**ENTREGA DE RESPUESTAS
ACLARATORIA**

**ESTUDIO DE IMPACTO AMBIENTAL
CATEGORÍA I
URBANIZACIÓN EL PLAYÓN**

Respuestas a los cuestionamientos en la Nota DRCC-0662-19

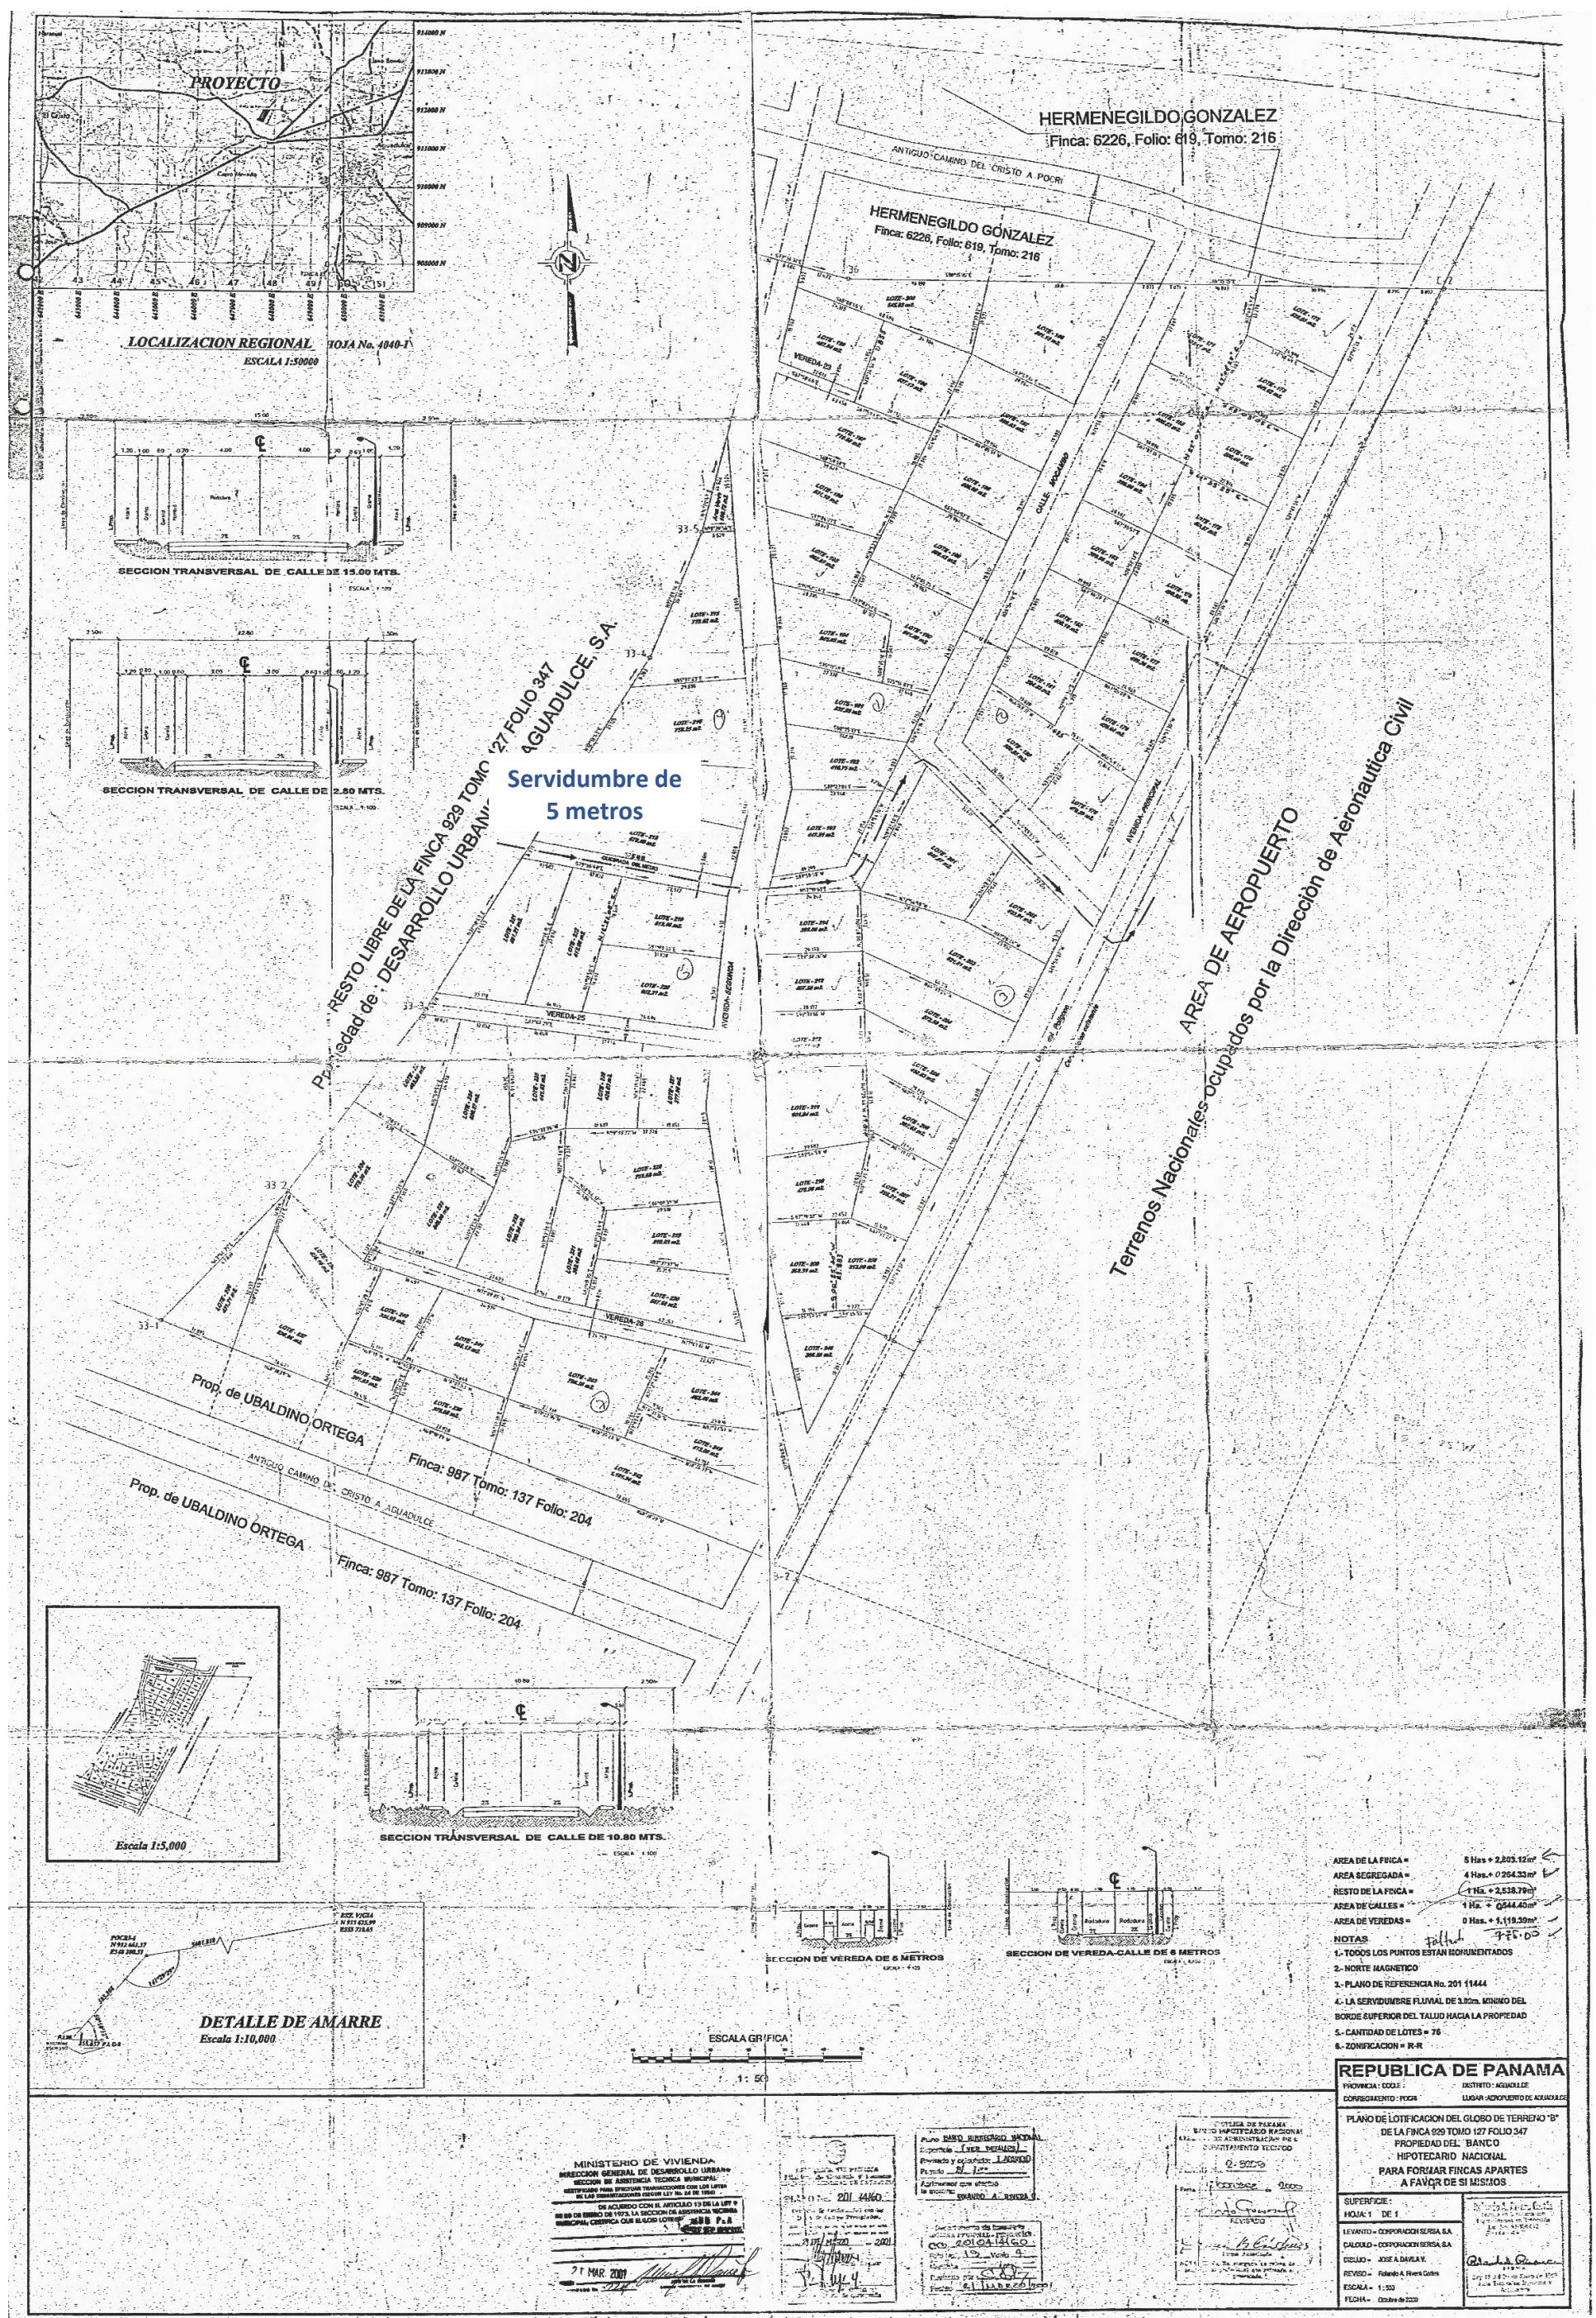
Pregunta N°2: Indicar a que distancia se encuentra la cota del relleno mas próximo a las viviendas vecinas del proyecto y que medidas de mitigación y de seguridad implementarán para que los moradores más cercanos no se afectados con dicho relleno.

Respuesta N°2: La cota de relleno más próxima se ubica en su punto alto a 8 metros de distancia de las viviendas vecinas del proyecto. Como medida de mitigación y seguridad se estima:

- Conformación y compactación de taludes con pendientes diseñadas para el proyecto.
- Revestimiento de concreto en los taludes.
- Conformación de cunetas abiertas al pie de los taludes revestidos de concreto.
- Mantener cercado perimetral.
- Las aguas pluviales captadas en las cunetas deben ser conducidas al canal pluvial existente
